| <b>OFICIO N° 166/2026 SOLICITA INFORME EN EL MARCO DE LA RCA N°20251600166/2025 DEL PARQUE EÓLICO LOS COIHUES.</b> |                           |                         |

**ORD.N° : 166/2026**

**MAT. : SOLICITA INFORME EN EL MARCO DE LA RCA N°20251600166/2025 DEL PARQUE EÓLICO LOS COIHUES.**

Figura 3. ubicación de apicultores en el AI del proyecto

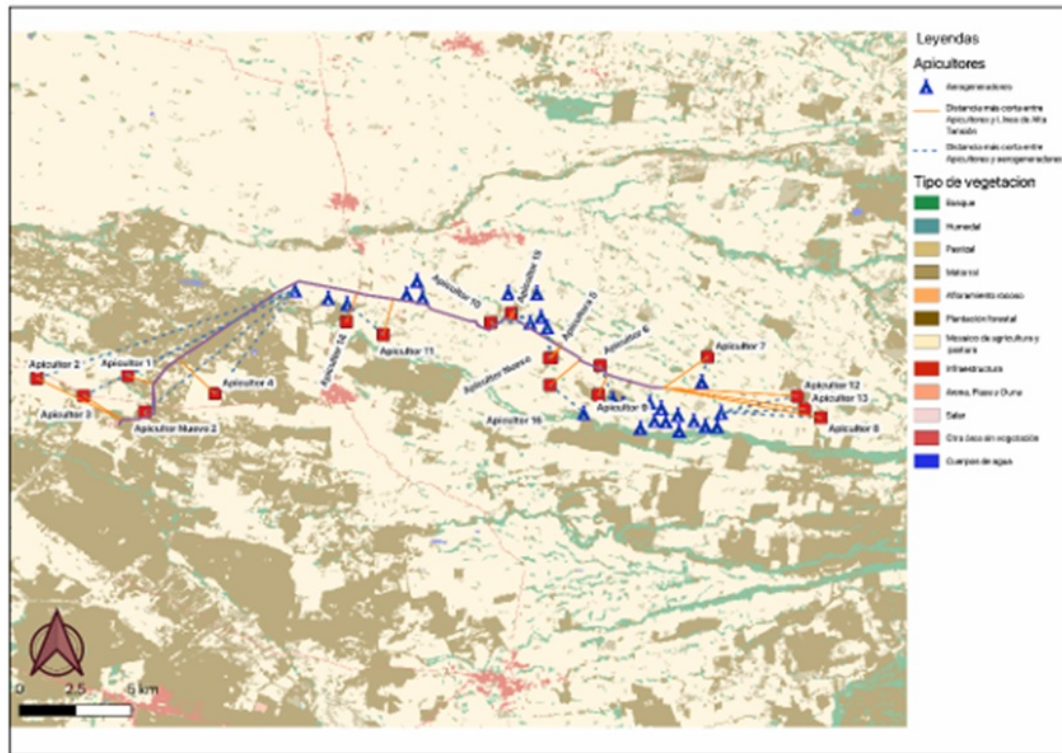
El titular presentó antecedentes para descartar efectos significativos, citando artículos científicos en donde se explica que, dada la altura de los aerogeneradores y de sus aspas, así como la distancia a las torres de la línea de transmisión de los apiarios, no existirían impactos significativos, toda vez que la altura de vuelo habitual de las abejas es de hasta 10 metros.

Esto se respalda también sobre el impacto CEM en abejas individuales, en donde a partir de resultados controlados, para luego ser contrastado con la realidad del proyecto, se esperan impactos en abejas que se encuentren expuestas por al menos 15 minutos en un rango de distancia de 50 metros desde las torres. En el caso del proyecto en cuestión, la distancia del apiario más cercano a la LAT y los aerogeneradores es de 180 metros lineales. Para el catastro de se utilizó un radio de 5 km desde la LAT y aerogeneradores (figura 3).

En síntesis, dichos estudios indican que no se encuentran diferencias significativas entre aquellas colmenas ubicadas cercanas a los aerogeneradores versus aquellas colmenas que se encuentran más alejadas de los aerogeneradores, las que se ubican a 11 km aproximadamente.

Según lo anterior, y dado que el titular no prevé impactos significativos sobre aves e invertebrados voladores, respaldado en evidencia científica nacional e internacional, es que no se proponen medidas de monitoreo para este componente.
